# DODATEK Č. 5 SMLOUVY O DÍLO

## „Vsetínská nemocnice a.s. - výstavba interního pavilonu“

## Z m ě n o v ý l i s t

„Výměna neúnosného podloží komunikace v úseku č.3“

PROTOKOL č.: 1579/18

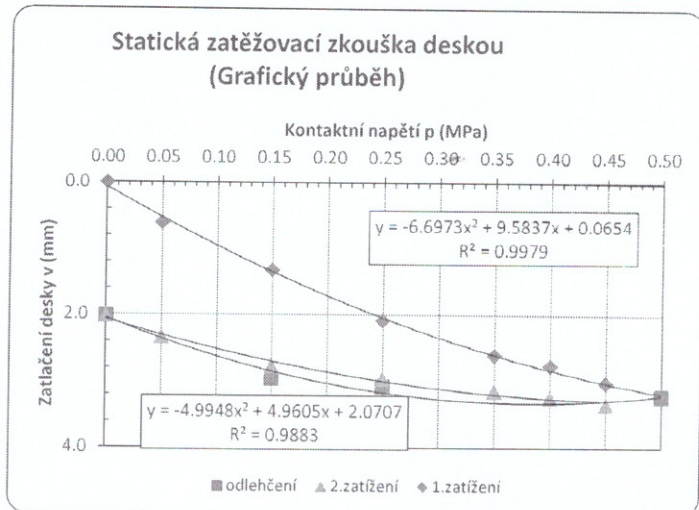
Popis zkoušeného místa\*\*: úsek č.3 - viz.situace v příloze

Vrstva - konstrukce\*\*: pláň komunikace - jílovitý štěrtek

Projektem požadována hodnota modulu přetvárnosti\*\*:  $E_{def2} > 45 \text{ Mpa}$   $E_{def2}/E_{def1} \leq$  neuvedeno

PROTOKOL č.: 1580/18

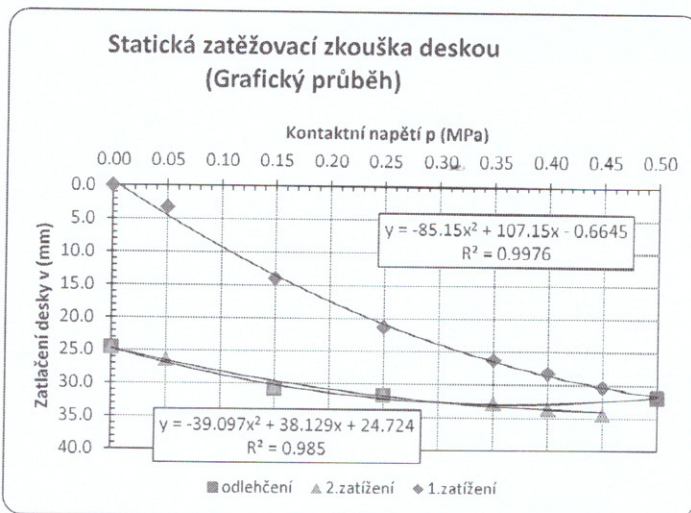
Popis zkoušeného místa\*\* : úsek č.3 - viz.situace v příloze

Vrstva - konstrukce\*\* : pláň komunikace - jílovitý písek, ojediněle valouny štěrku

Projektem požadována hodnota modulu přetvárnosti\*\* :  $E_{def2} > 45 \text{ Mpa}$   $E_{def2}/E_{def1} \leq$  neuvedeno
